吉林省慧目眼科医院建设项目
环境影响报告表
(报批版)

修改清单

《吉林省慧目眼科医院建设项目》复核意见

吉林省慧目眼科医院建设项目 环境影响报告表技术评估专家评审意见

图 1 本项目水平衡图 单位 t/a

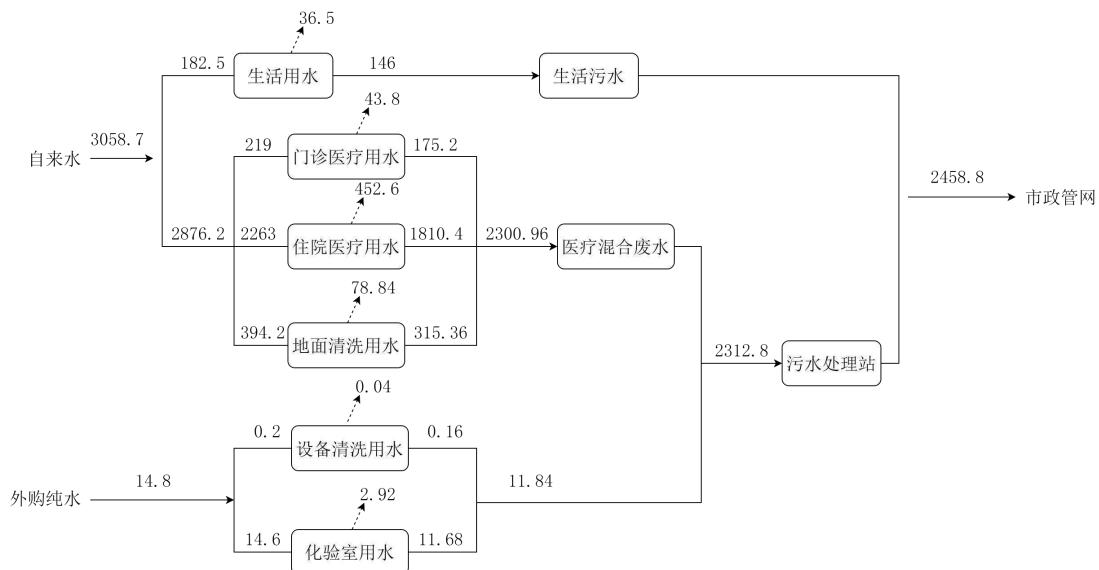
| 序号 | 修改内容 | 页数 |
|----|---|------------------|
| 2 | 工程分析中充实细化工程主要建设内容，复核项目建筑面积(与租赁合同不一致)，明确拟利用构筑物现状；明确医院地面清洁方式、是否涉及设备清洗及洗衣设施、化验室纯水来源，完善用水节点，复核医疗废水和生活污水的水质、水量及来源依据，完善水平衡；补充污泥脱水方式及必要的设备 | P6、7-9、 32 |

1. 核对项目周围环境敏感点的分布、距离。细化选址合理性分析内容。
2. 复核用水指标及给排水量，核对水平衡。细化医疗废物种类及产生量。补充污泥的脱水方式、污泥含水率。细化医废暂存间评价内容。
3. 核对污水站恶臭气体产生源强，细化恶臭气体收集处理措施。补充项目特征污染物 NH₃ 和 H₂S 的监测内容。
4. 结合风险评价导则要求，细化风险防范措施。
5. 复核污染物排放清单、环保投资，“三同时” 验收及环境监测计划内容。规范附图。

综上，本项目医疗用水总量约为 2891t/a，医疗废水总量约为 2312.8t/a。职工生活污水直接排入市政管网，医疗废水经企业自建的污水处理站处理达标后，排入市政管网。

本项目给排水情况详见下表，水平衡详见图 1。

附图1 本项目与白城市环境管控单元分布位置关系示意图

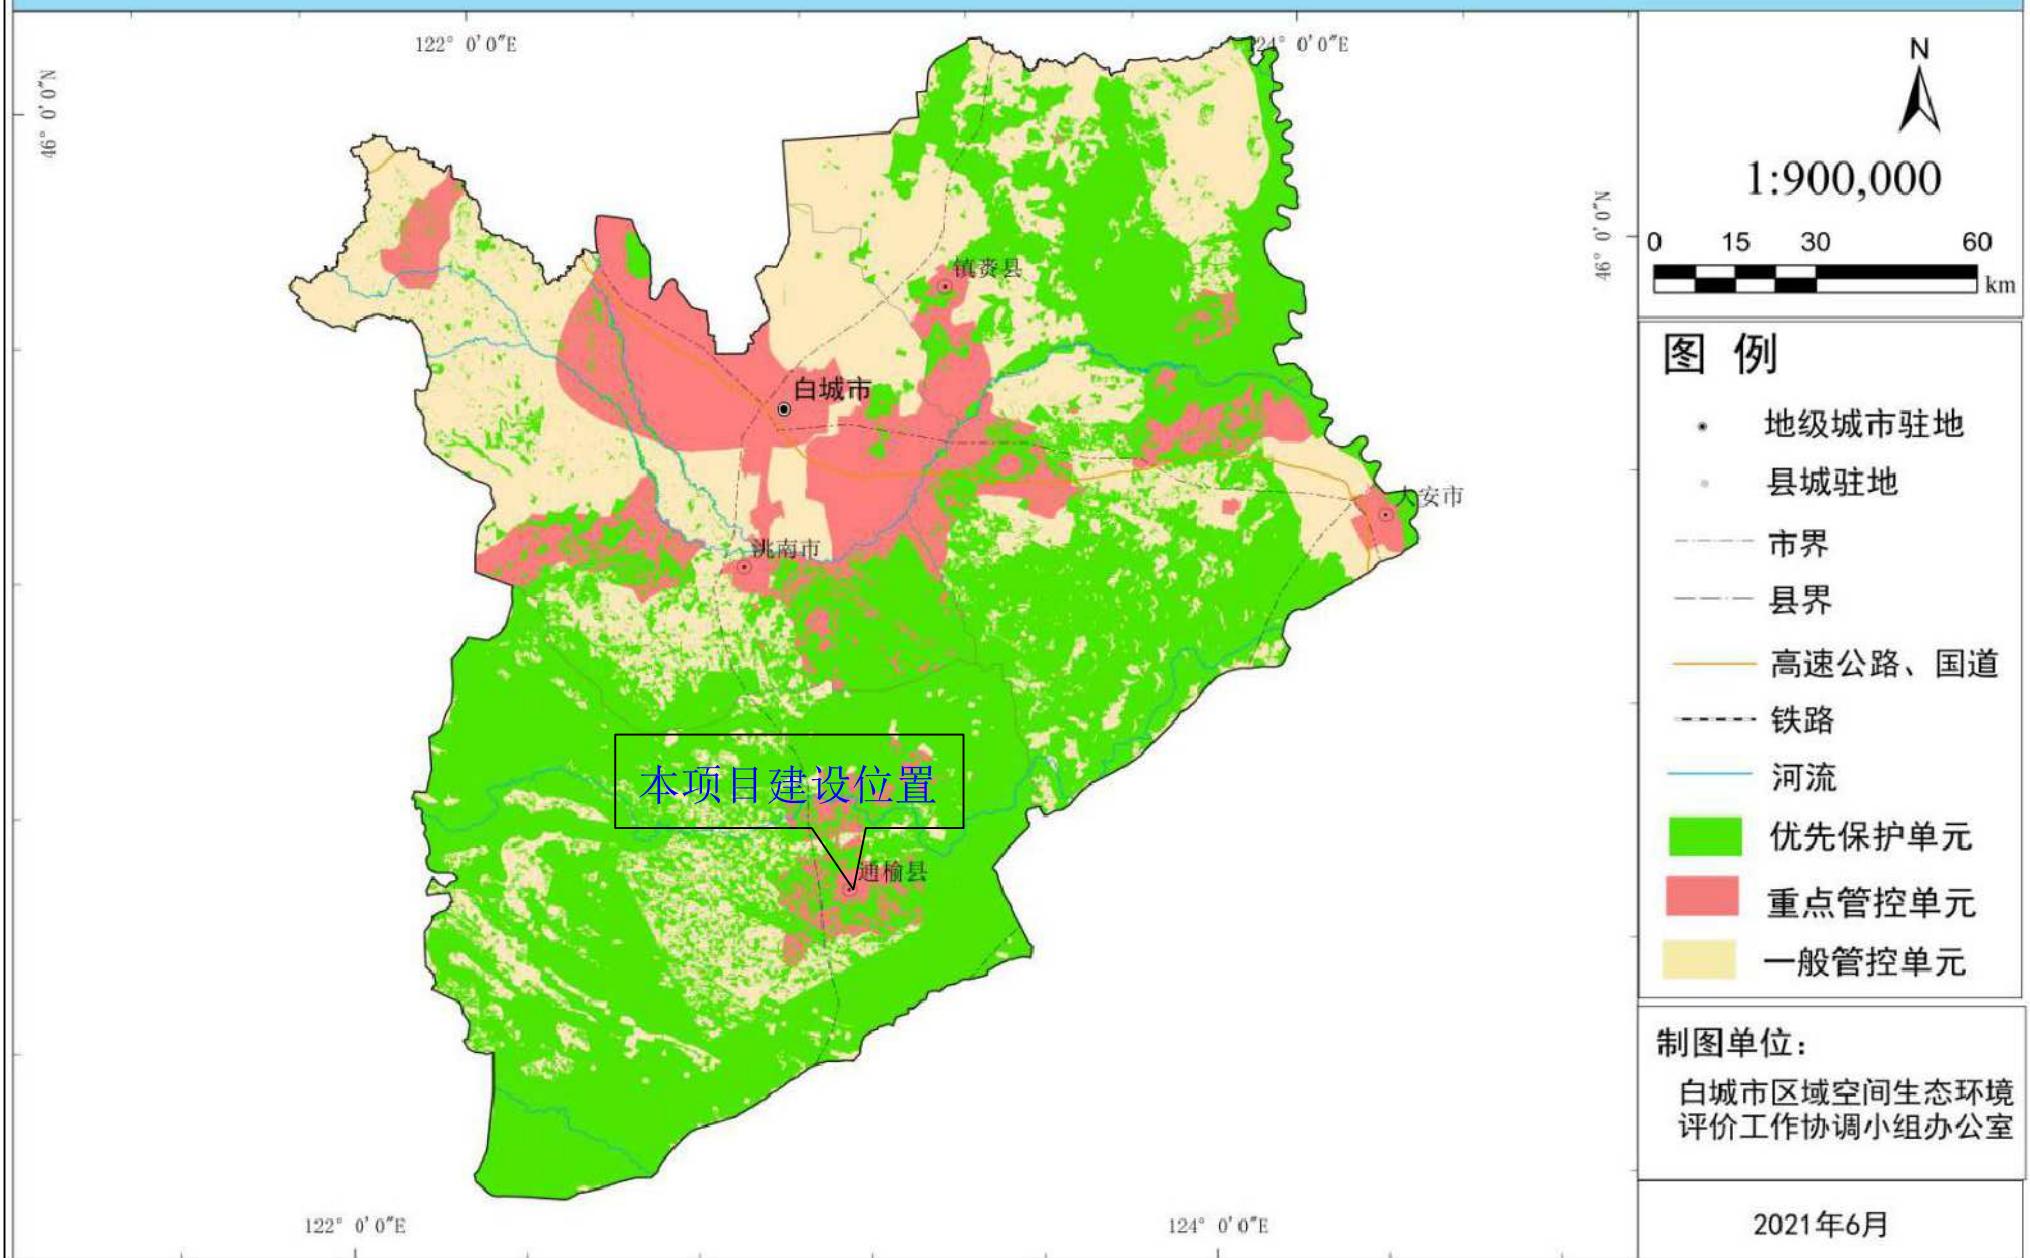
| 序号 | 修改内容 | 页数 |
|----|---|------------------|
| 1 | 细化建设项目环境保护目标调查、环境敏感点分布情况，明确项目与居民等环境敏感点的距离；补充项目所在“三线一单”管控单元，结合《白城市人民政府关于实施“三线一单”生态环境分区管控的意见》等文件，充实项目“三线一单”符合性分析内容 | P17、18、 1-4 |

1、细化建设项目环境保护目标调查、环境敏感点分布情况，明确项目与居民等环境敏感点的距离；补充项目所在“三线一单”管控单元，结合《白城市人民政府关于实施“三线一单”生态环境分区管控的意见》等文件，充实项目“三线一单”符合性分析内容。

根据《吉林省生态环境准入清单》，本项目位于重点管控单元，环境管控单元名称为通榆县城镇开发边界，环境管控单元编码为：ZH22082220002，不涉及生态保护红线，本项目与白城市环境管控单元位置关系详见附图1。项目距离西南侧向海国家级自然保护区直线距离约为28km，距离西南侧吉林包拉温都自然保护区直线距离约为62km，详见附图2。
